SM

ELECTRISCHE INSTALLATIE

S - 8
bladzijde 1/4
Juli 1971

Afstelling van de koplampen

Fig. 1

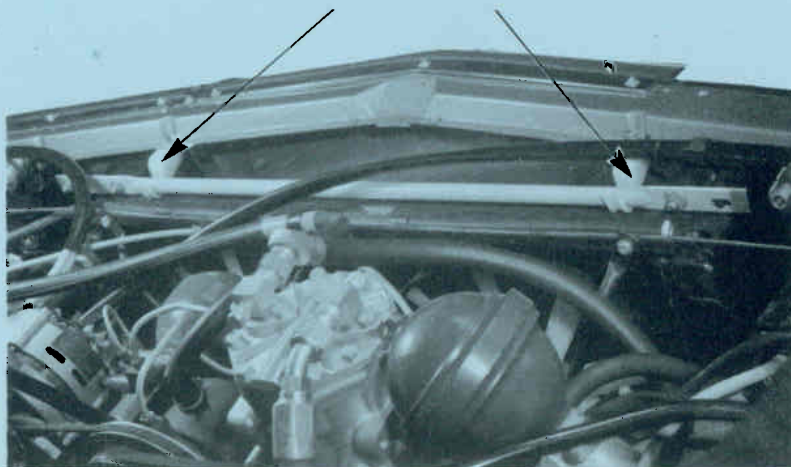
- 1) Het verdient aanbeveling de witte plastic lagers te vervangen door zwarte kunststof lagers 1 S 5407325 X op die wagens die er niet van zijn voorzien. (afb. 1)

Bij montage van deze lagers dient een rechthoekig plaatje 1 S 5404018 B tussen lager en boutkap te worden gemonteerd.

Fig. 3

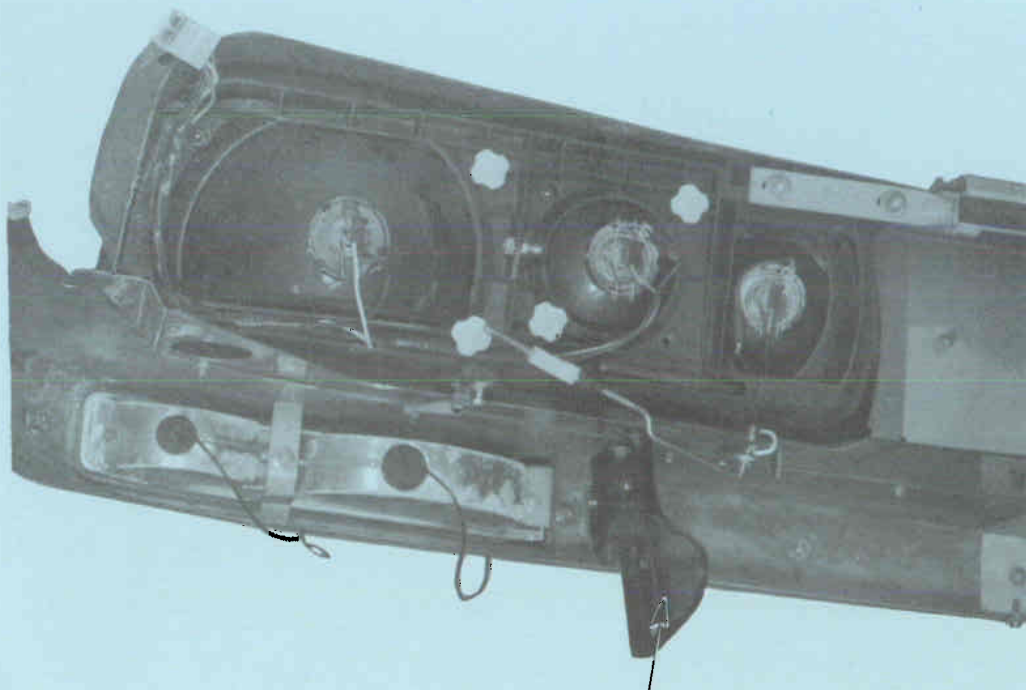
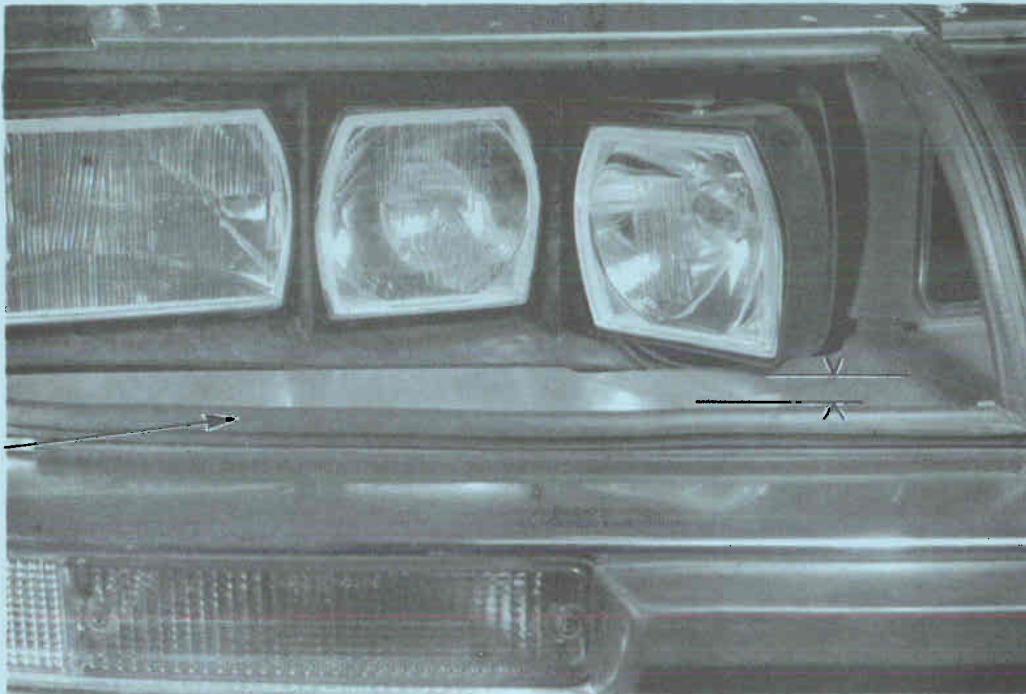
- 2) Controleer of de slag die de koplampen in de kooi kunnen maken voldoende groot is. (zie afb. 2)
Wijzig zonodig de afstelling van de bumpersteunen om de benodigde ruimte te verkrijgen.

Fig. 4

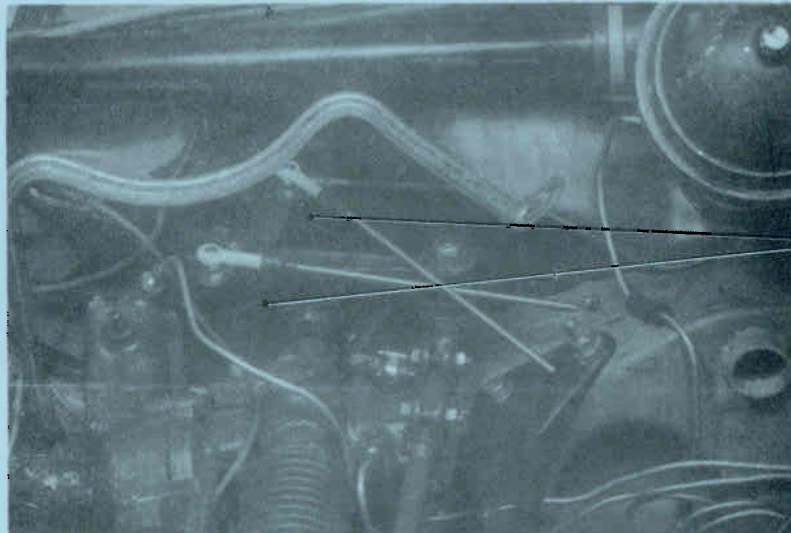
- 1) Controleer of er geen vervorming is opgetreden van de steunen voor de stangetjes van de zenders (zie afb. 4). Buig ze recht of vervang ze zonodig.
- 2) Om het verloop van de afstelling te voorkomen dienen de twee zenders bij elkaar gehouden te worden met behulp van een haak 1 S 5402658 U en een veer 1S 5402659 E (afb. 5).

Fig. 6

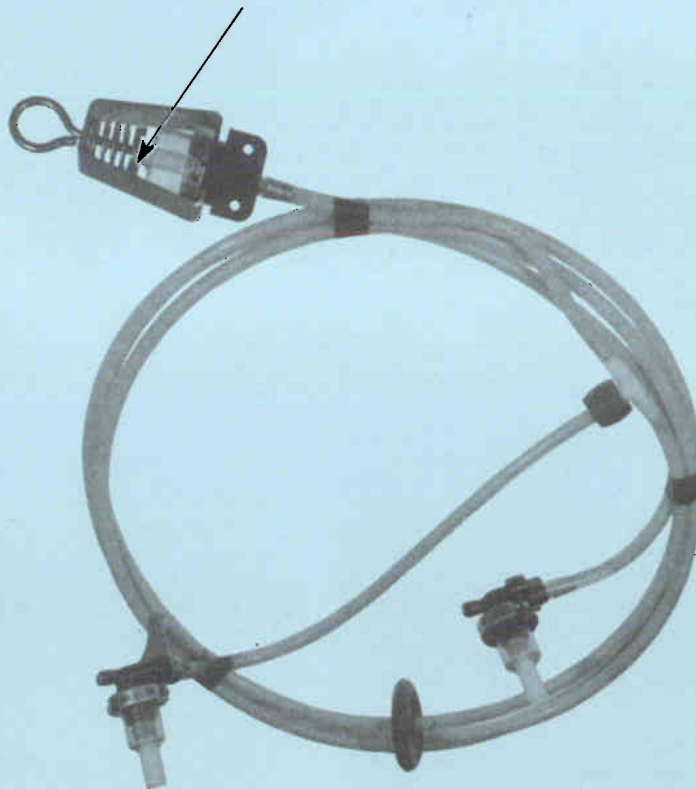
De afstand tussen de zuiger en het huis van de ontvanger (zie afb. 6) moet zijn $12,5 \begin{smallmatrix} +3 \\ -2 \end{smallmatrix}$ mm; voer de afstelling uit volgens het reparatiehandboek SM, handeling S 540-0 blz. 2.

Wanneer deze maat niet wordt verkregen moet de hele bediening vervangen worden.
